RESOLUCIÓN N° 002092 (24 SEP. 2024)

“Por la cual se resuelven unos recursos de reposición interpuestos en contra de la Resolución 1351 del 5 de julio de 2024 y se toman otras determinaciones”

Por medio de la Resolución 1351 del 5 de julio de 2024, esta Autoridad Nacional autorizó la modificación de la Licencia Ambiental otorgada mediante Resolución 1326 del 05 de agosto de 2020 (modificación 1 de la Licencia Ambiental del proyecto UPME 01 de 2013 (Soacha – Tequendama).

Figura 1 Ubicación de la plaza de tendido 2 sobre la unidad de cobertura de otros cultivos transitorios

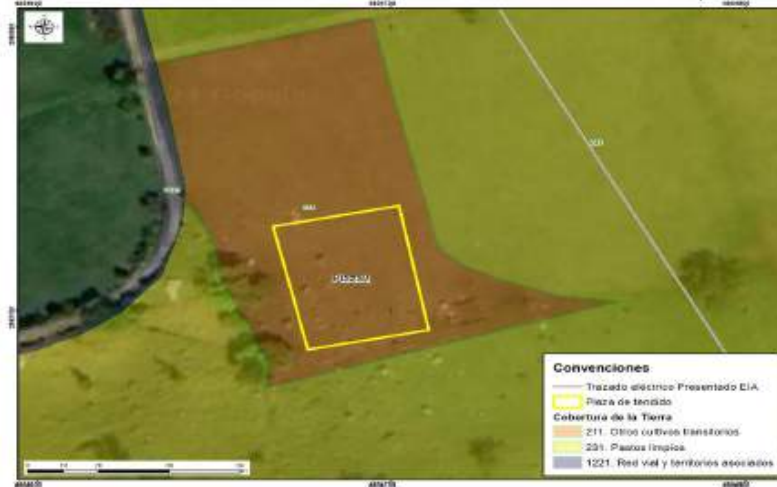
Conforme lo establecido en la zonificación del DMI, adoptada en la Resolución 1596 del 2 de junio de 2006, la plaza de tendido 2 se ubica dentro en una zona de producción y subzona agroforestal sostenible y una zona de protección absoluta. No obstante, tal y como se referenció en el complemento al EIA, dicha área se encuentra dentro de una cobertura de cultivos transitorios (Ver Figura 1 y Fotografía 1), razón por la cual, no es necesario realizar mantenimiento tipo rocería o aprovechamiento forestal. Al no realizarse estas intervenciones no se afectarán los valores de conservación de estas zonas establecidos en la zonificación del área protegida, según se observan en las siguientes imágenes:

Figura 3 Coberturas Plaza de tendido 9

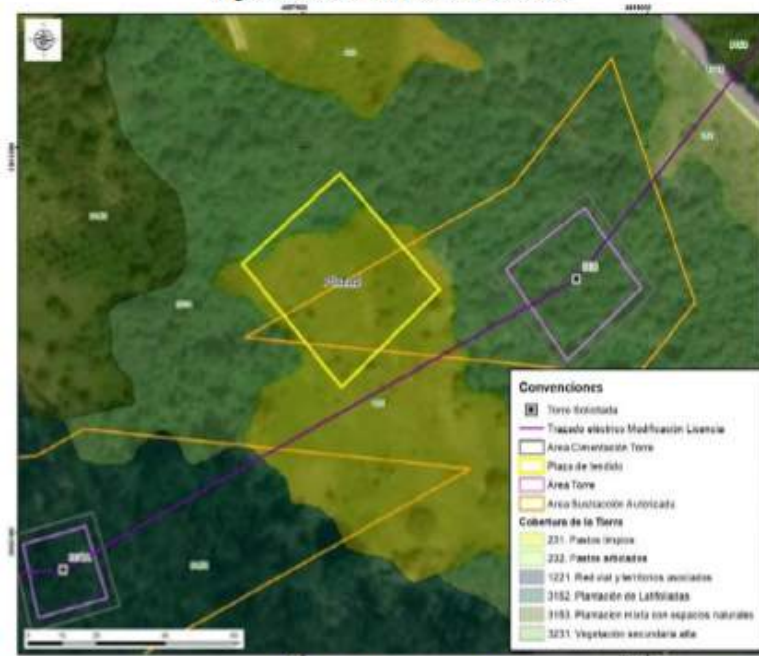
En consecuencia, el acceso Acc-307A-PT98 es necesario para acceder a la plaza con el fin de ejecutar las maniobras que hacen parte de la actividad del tendido. Con relación al argumento de ANLA de que el acceso se encuentra en un área no sustraída nos pronunciaremos más adelante en las consideraciones del acceso 307A-PT98.

En las siguientes figuras se presenta la cobertura actual de la plaza de tendido y el área donde se localiza:

Figura Cobertura Acc-306

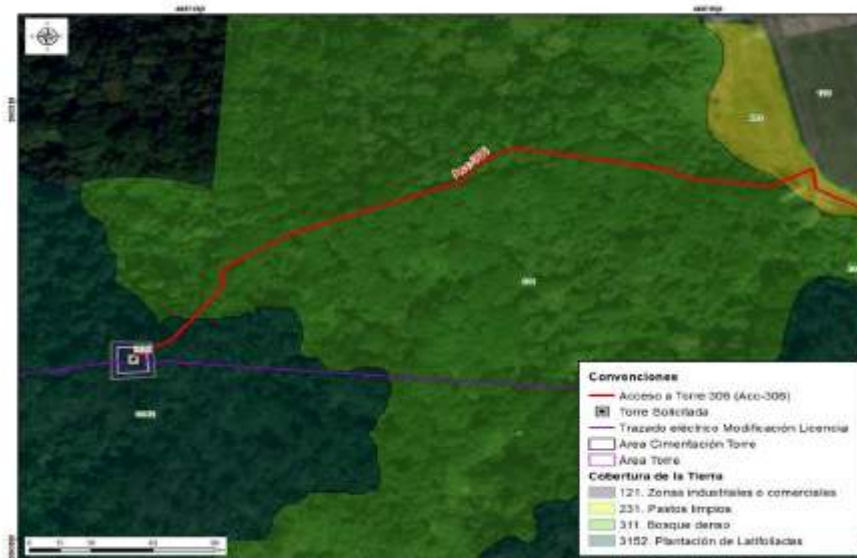
cobertura de bosque denso y de plantación latifoliadas que permite llegar al sitio de torre 306, tal y como se observa en las siguientes figuras.

Figura 18 Cobertura Acc-307^a

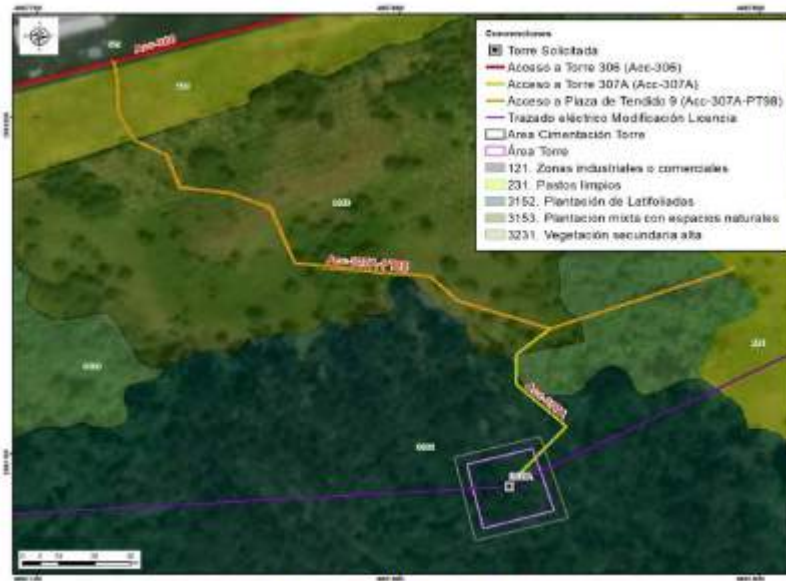
Para llegar al ingreso del acceso ACC-307A se inicia en el carreteable privado de la subestación ACC-306 por aproximadamente 110 m, el cual se ubica sobre una cobertura de zonas industriales o comerciales. Posteriormente, se continúa sobre el camino con cobertura de pastos limpios bordeando el cerramiento de la subestación por aproximadamente a 140 m. En este punto se toma el camino/sendero existente Acc-307A-PT98 ubicado en cobertura de plantación mixta con espacios naturales, el cual se recorre por 170 metros aproximadamente hasta el ingreso del camino/sendero existente Acc-307A ubicado en cobertura mixta con espacios naturales y plantación de latifoliadas hasta llegar al sitio de la torre 307A, como se observa en las siguientes figuras. Las condiciones del acceso, tanto para el carreteable como para el camino/ sendero, no requieren adecuaciones como actividades de mantenimiento tipo rocería, toda vez que los árboles en el trayecto final son altos, y no se observan arbustos que obstruyan el ingreso para el paso del personal y materiales, como se observa en la Fotografía 11:

Figura 34 Acc-312 en la zonificación y sub-zonificación del DMI

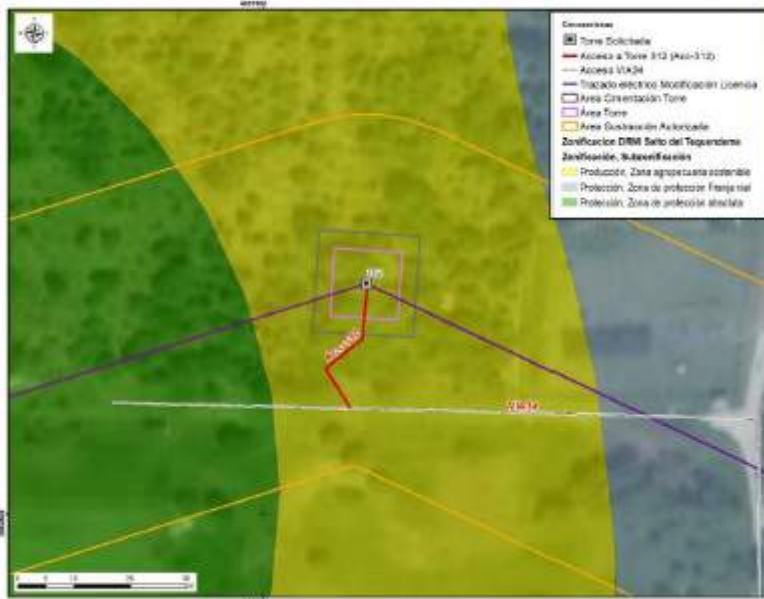
El camino/sendero ACC-312 se encuentra sobre cobertura de plantación mixta con espacios naturales, en el cual no es necesario tramitar el permiso de aprovechamiento forestal. Por el tipo de cobertura, tampoco se requieren actividades de mantenimiento tipo rocería, pues las características de la vegetación del acceso y el ingreso de los materiales y equipos para la construcción y montaje de la torre 312 se realizará de manera peatonal, como se menciona en la tabla 3-8 Descripción de accesos a sitios de torre del capítulo 3. Descripción del proyecto del complemento del EIA. Asimismo, la longitud es de aproximadamente 26.50m hasta el sitio de torre, razón por la cual, no se justifica un

Figura 28 Área de influencia total para el proyecto"

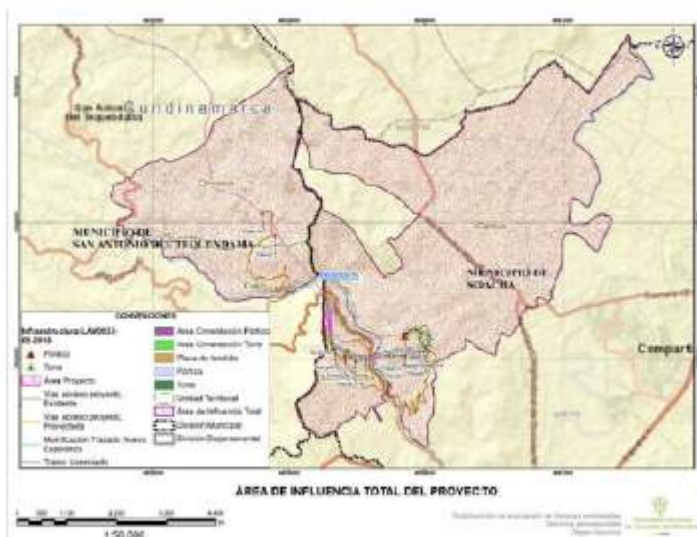
En la Resolución 1351 del 5 de julio de 2024 consideraciones sobre el área total o definitiva, Página 85, la ANLA indica “el área de influencia total que abarca las áreas de influencia físico-biótica y la socioeconómica tiene un área de 4.450,227 ha, incorpora a las Veredas San Francisco y Canoas en jurisdicción del municipio de Soacha; y veredas Cusio y Chicaque en el municipio de San Antonio del Tequendama. Tal y como se presenta en la siguiente figura:

Figura 1 Área de influencia total para el proyecto

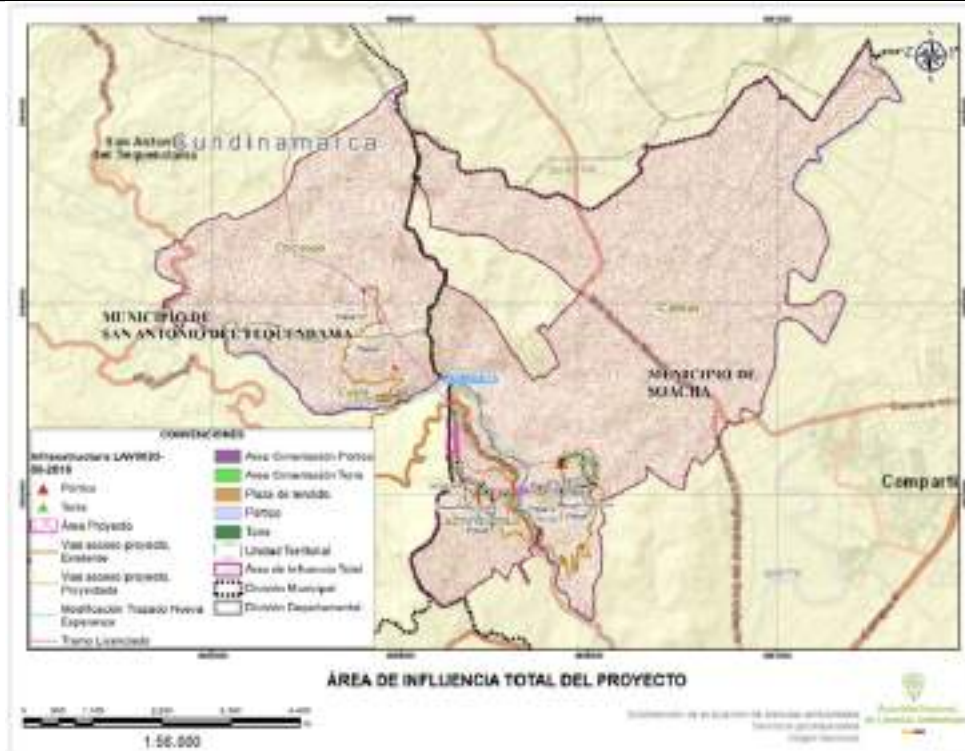
Frente a lo expuesto el Equipo Evaluador Ambiental de la ANLA, realizó la verificación de la información considerada en el concepto técnico 4703 del 05 de julio de 2024 que sirvió de sustento para emitir la Resolución 1351 del 5 de julio de 2024, en el cual señala que el área de influencia total del proyecto incorpora las Veredas San Francisco y Canoas en jurisdicción del municipio de Soacha; y veredas Cúcio y Chicaque en el municipio de San Antonio del Tequendama, como se presenta en la siguiente figura:
